**Avis sur le démantèlement de six éoliennes et sur la  
construction de deux nouvelles éoliennes dans le cadre du  
renouvellement du parc de Cuq Serviès -  
Communes de Cuq et de Serviès (Tarn)**

N°Saisine : 2025-14 820

N°MRAe : 2025APO96

Avis émis le 18 juillet 2025

**Figure 4 : localisation des enjeux pour les chauves-souris – extrait de l'étude d'impact p 132**

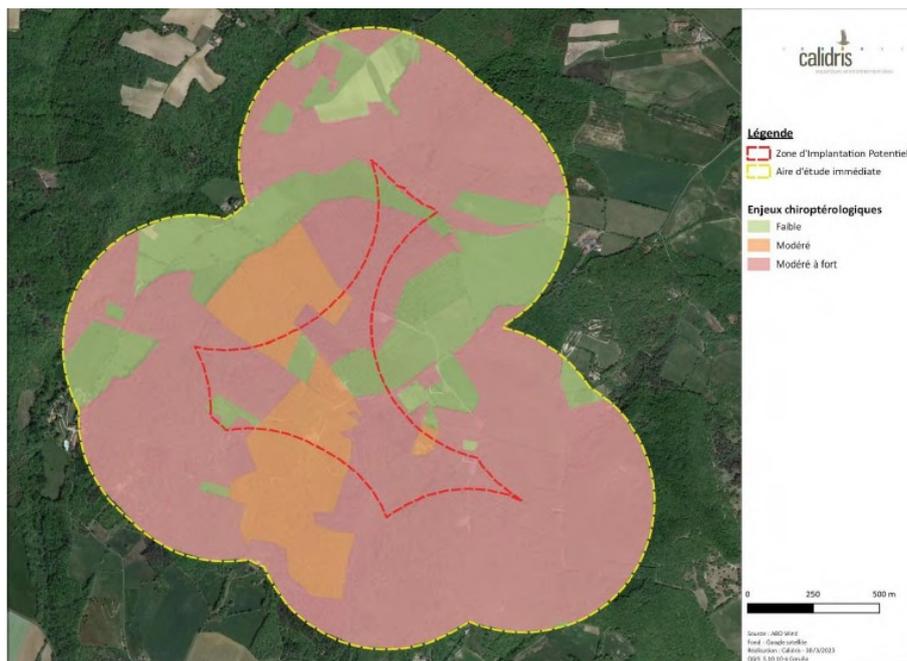
Les boisements mixtes et caduques bénéficient d'enjeux « modérés à forts » et les boisements de résineux des enjeux « modérés » comme habitats naturels pour les chauves-souris. La carte ci-dessous (cf. figure 4) localise les enjeux pour les chauves-souris de la zone d'étude.

Le dossier mentionne que la variante choisie, qui s'éloigne de l'éolienne E2 existante qui était la plus mortifère pour les chiroptères, optimise le projet.

**La MRAe recommande une adaptation du diamètre du rotor des éoliennes (limité à 90 m) et/ou de la hauteur de la garde au sol des éoliennes (comprise entre 40 et 50 m). Pour être pleinement efficace, cette adaptation des machines doit s'accompagner d'une zone tampon défavorable aux chauves-souris d'une distance de 200 m entre le bout des pales et la lisière boisée.**
